修改内容一

五 整改内容如下：

江苏华翕工程设计研究院有限公司 JIANGSU HUAXI INSTITUTE OF ARCHITECTURAL DESIGN CO., LTD			
证 书	建筑工程设计乙级证书编号： A232056141		
单位出图专用章	Stamp of Design Flat		
注册执业专用章 Stamp of Registration			
建 设 单 位 Client	连云港高级中学		
项 目 名 称 Project Name	连云港高级中学消防维修项目		
图 纸 名 称 Drawing Title	修改内容一		
审 定 Approved by	孙如海		
审 核 Verified by	孙如海		
项目负责人 Project manager	范小伟		
专业负责人 Professional manager	范小伟		
校 对 Checked by	范小伟		
设 计 Designer	周正华		
工程编号 PROJECT NO.	HJ2025013	设计阶段 JOB STAGE	施工图
版 次 REV	第一版	专 业 Discipline	建筑
规 格 SIZE	A1	图 号 Drawing No.	02/04
比 例 Scale	1:100	日 期 Date	2025.07
此图纸必须经图纸审核机构审查合格盖章 并经过消防审批部门审查合格盖章后方可施工。

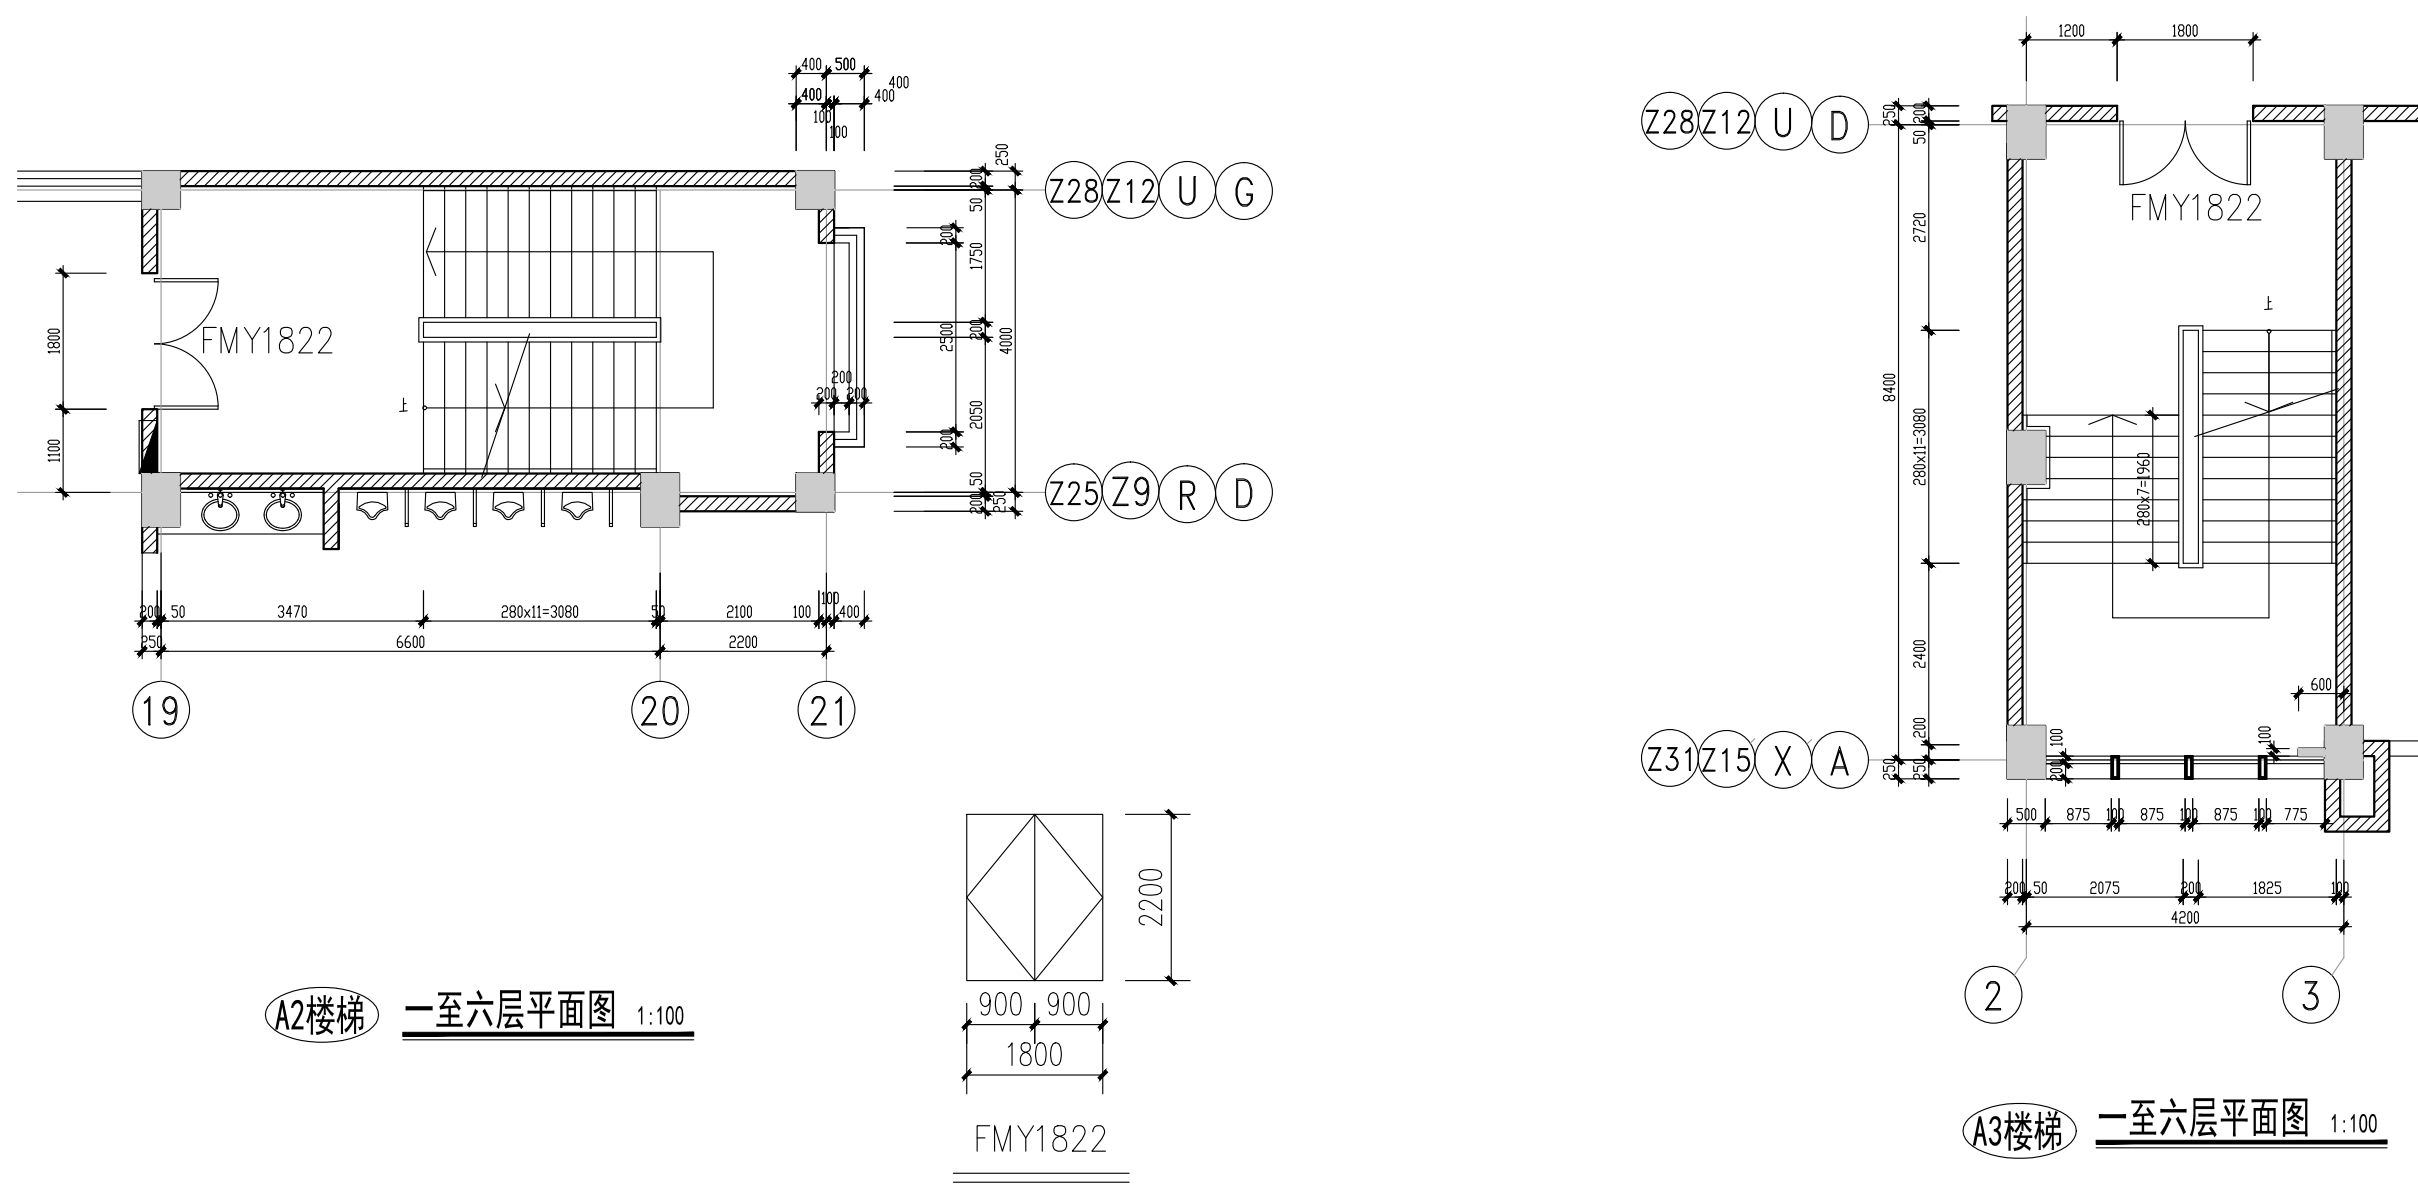
- 1、高级中学教学楼更换消防栓----160个
2、教学楼三~六层，共需要增加4处防火门及两侧墙体(200厚砂加气砌块,层高3.6m)，具体位置及尺寸详下图：

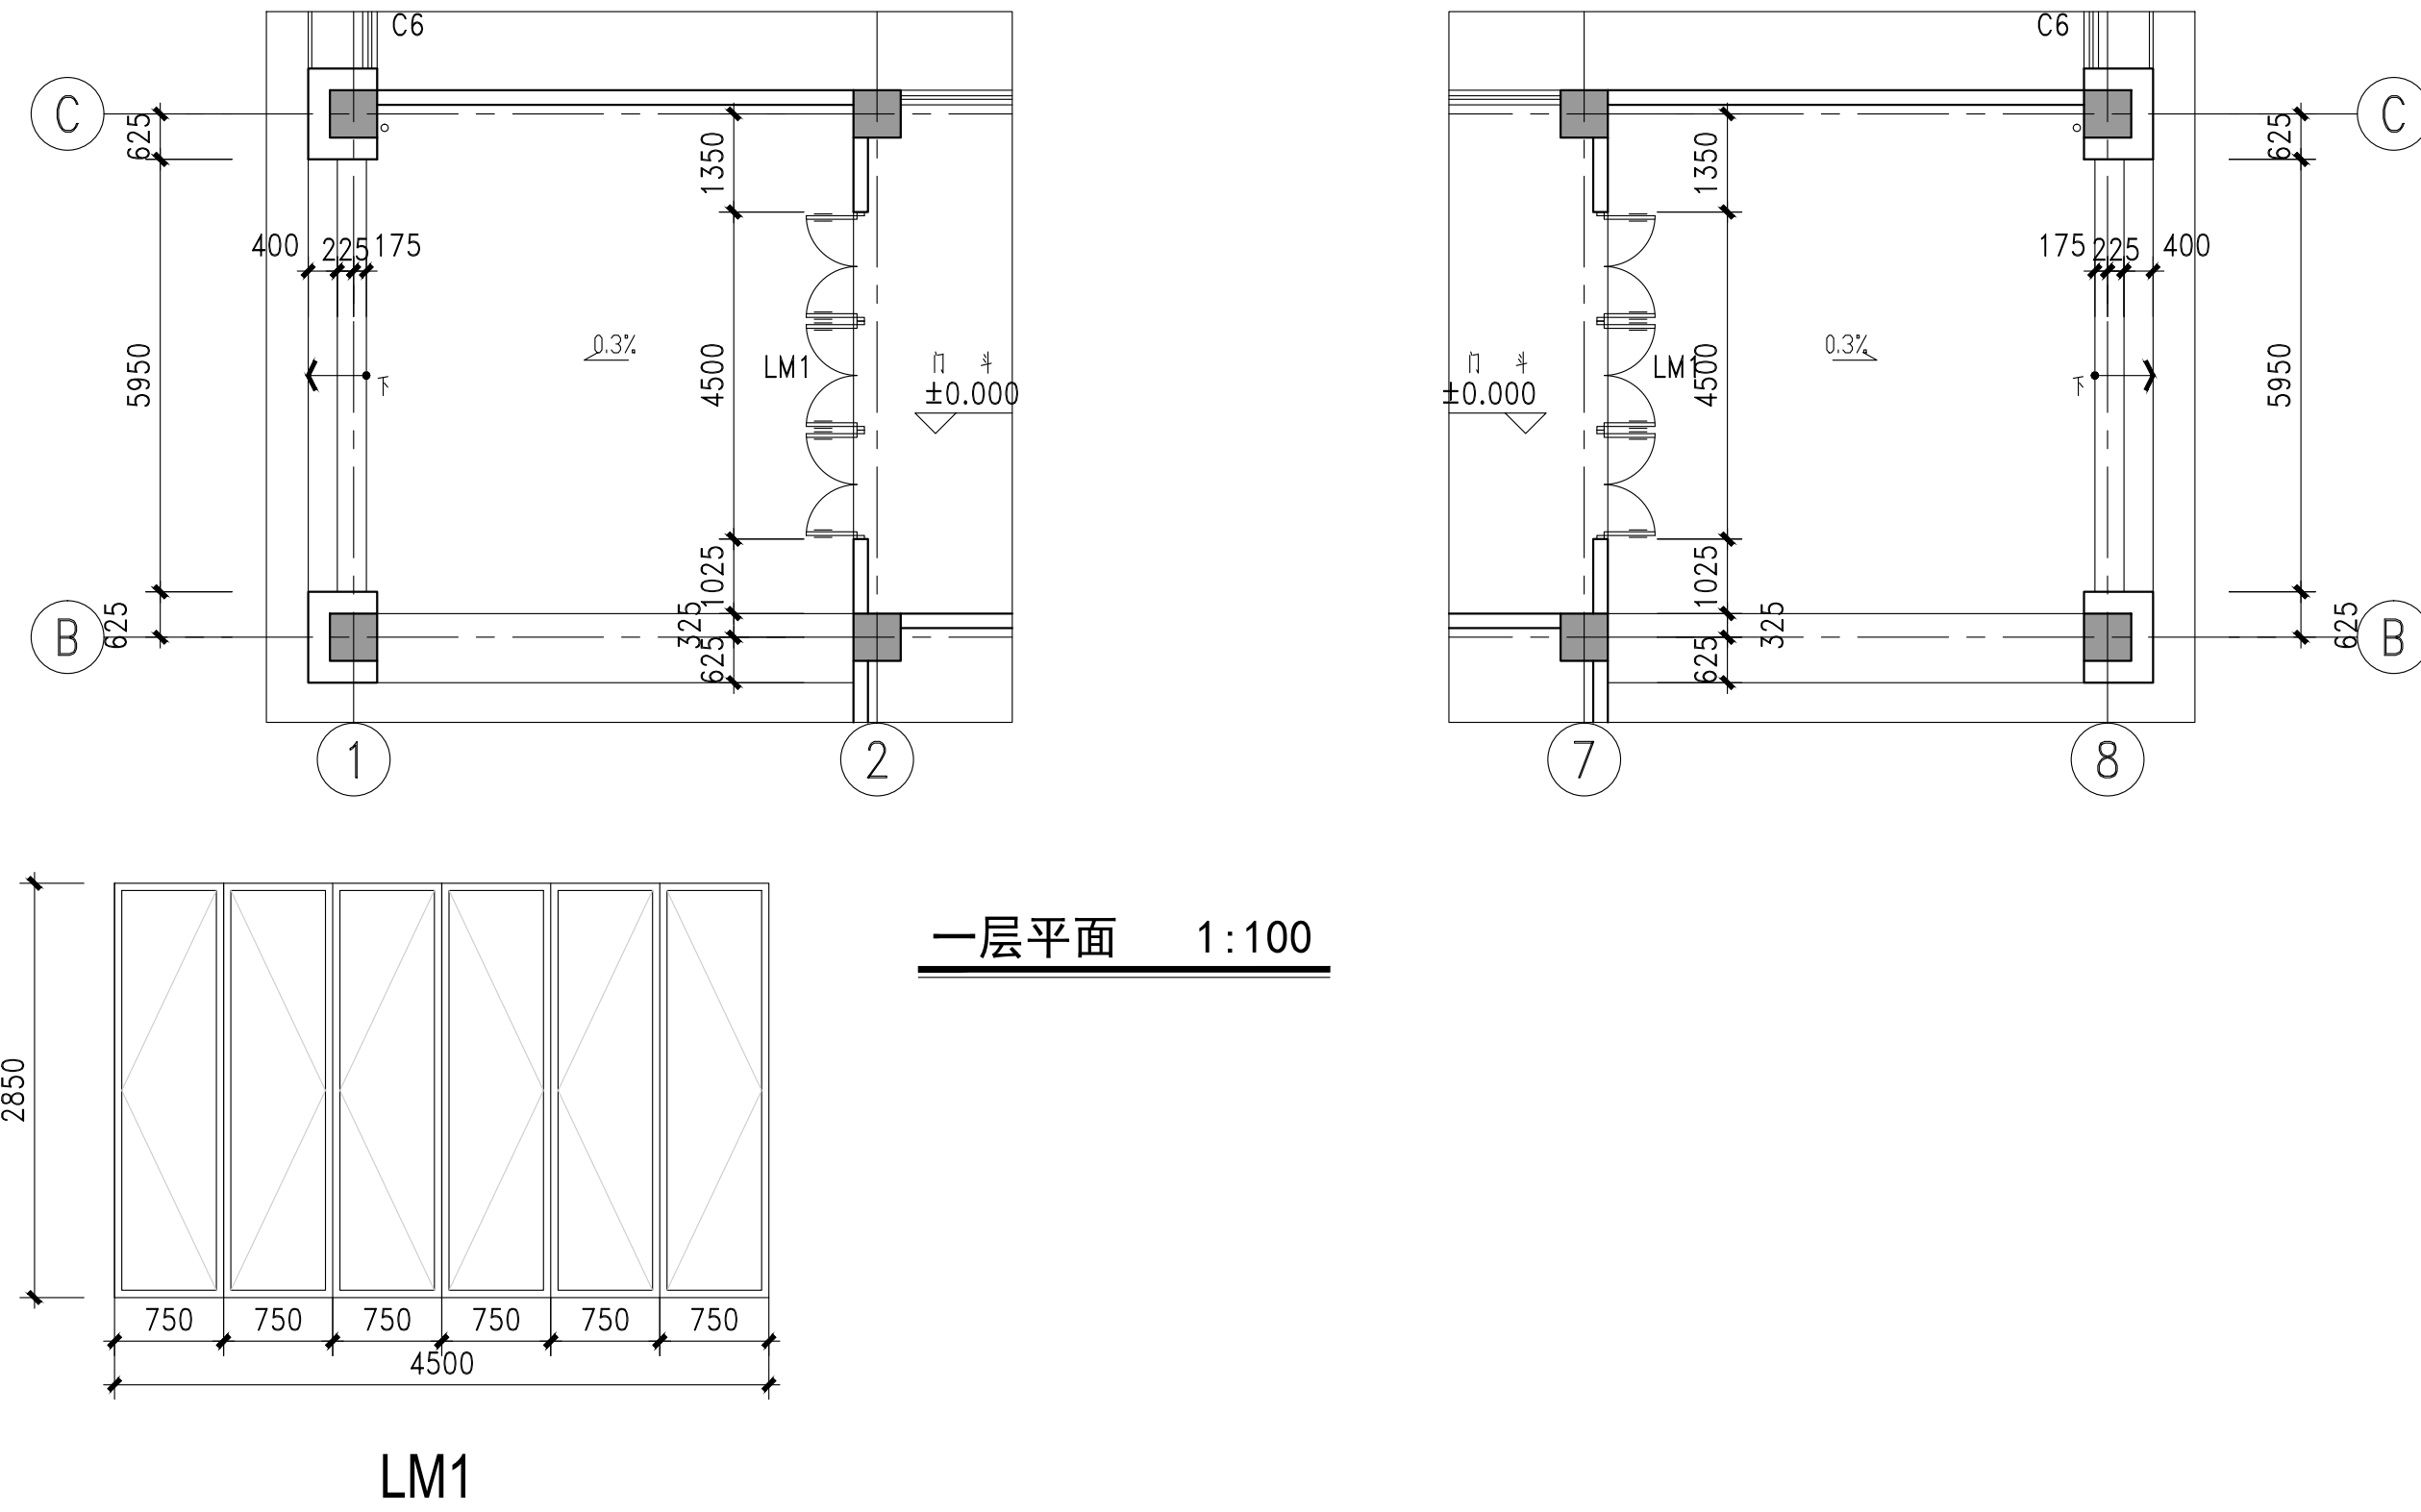
- 1、教学楼一~六层楼梯间，共需拆除更换48处防火门FMY1822(钢制)，具体位置及尺寸详下图：

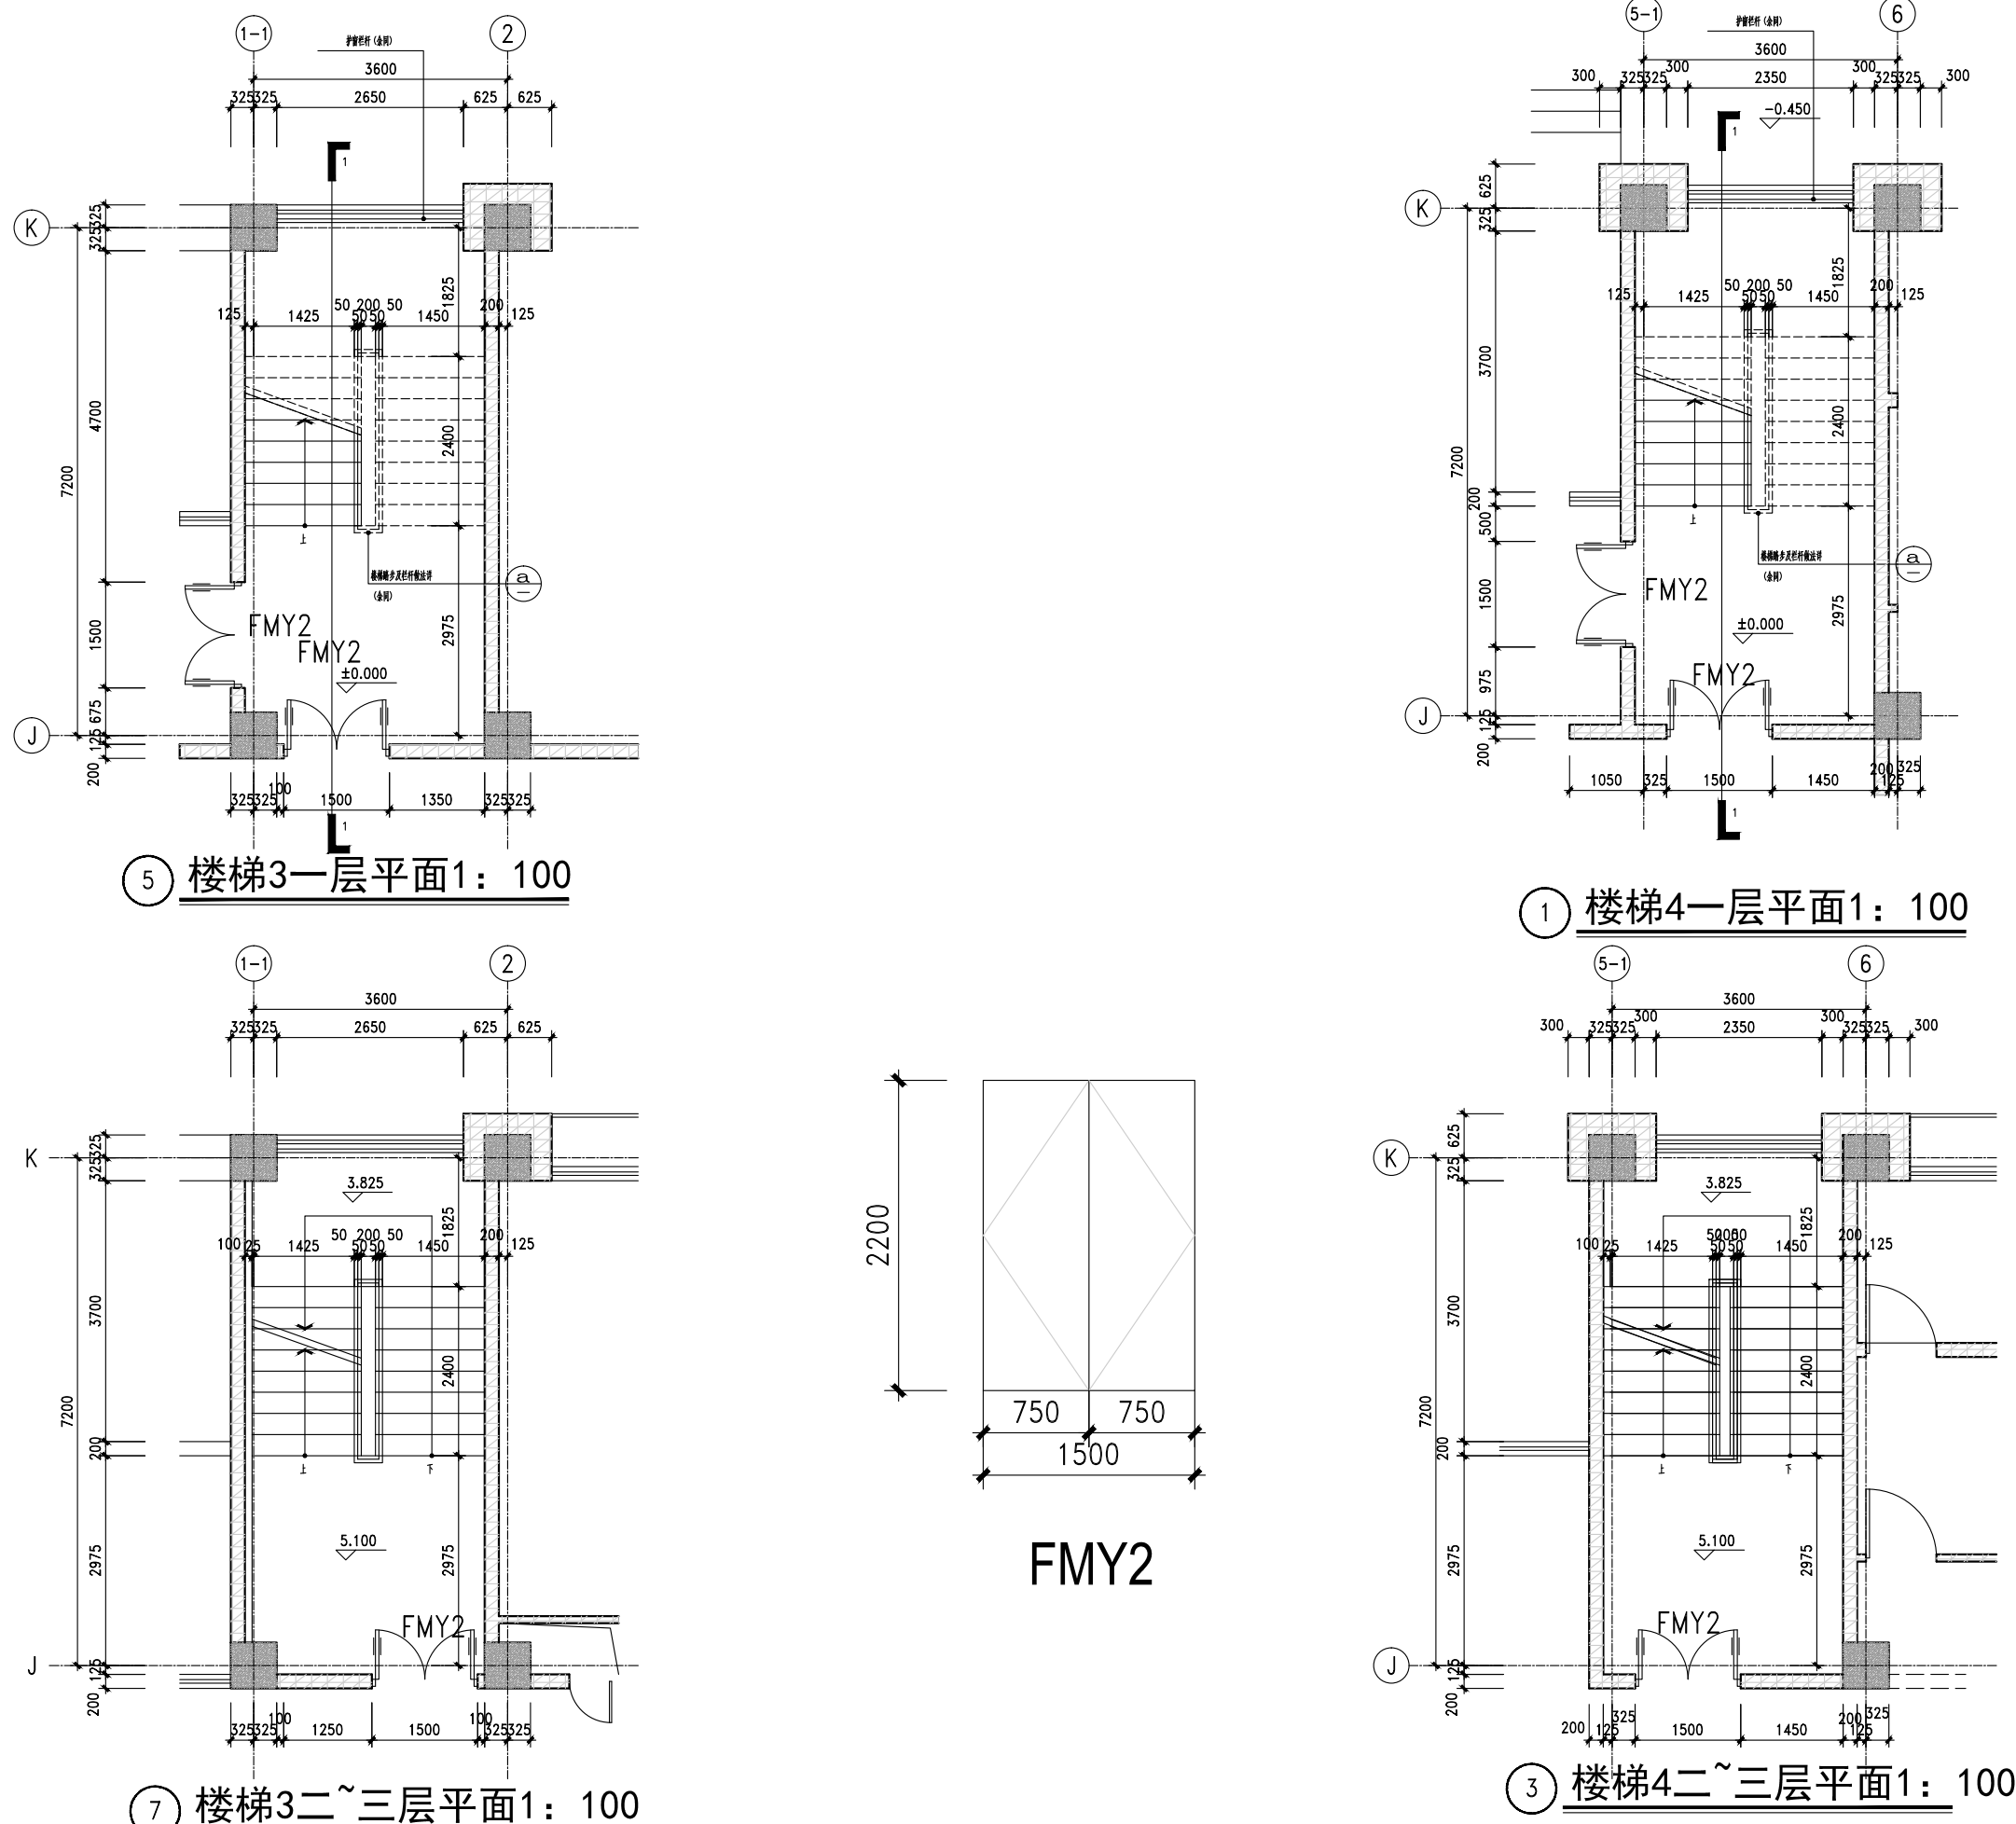
- 1、食堂一层，需要拆除B~C轴交1轴、8轴处门，在B~C轴交2轴、7轴处加门LM1，及两侧实体墙（200厚砂加气砌块,层高4.5m),具体尺寸位置详见详图：

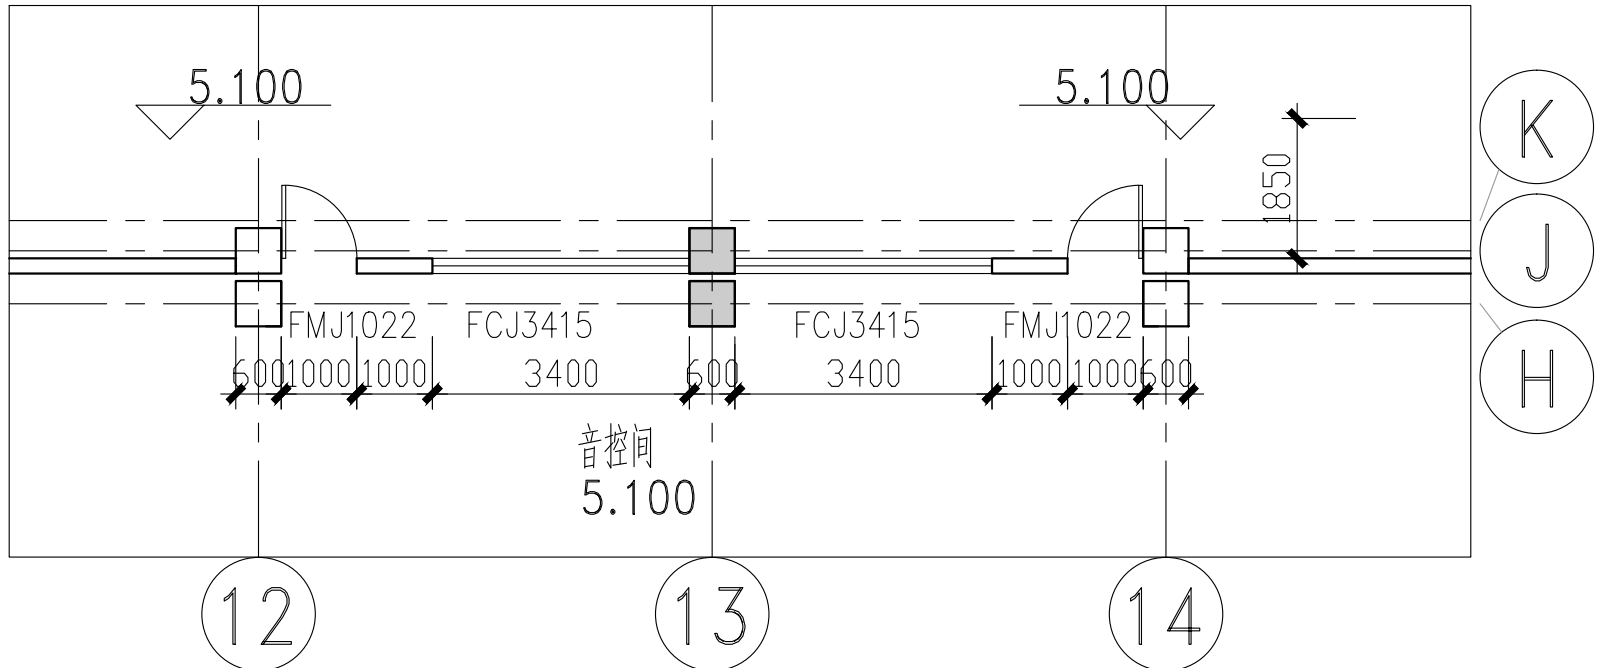
- 1、行政楼更换消火栓---77个
- 2、行政图书楼一层增加一处防火门，具体位置及尺寸详见下图
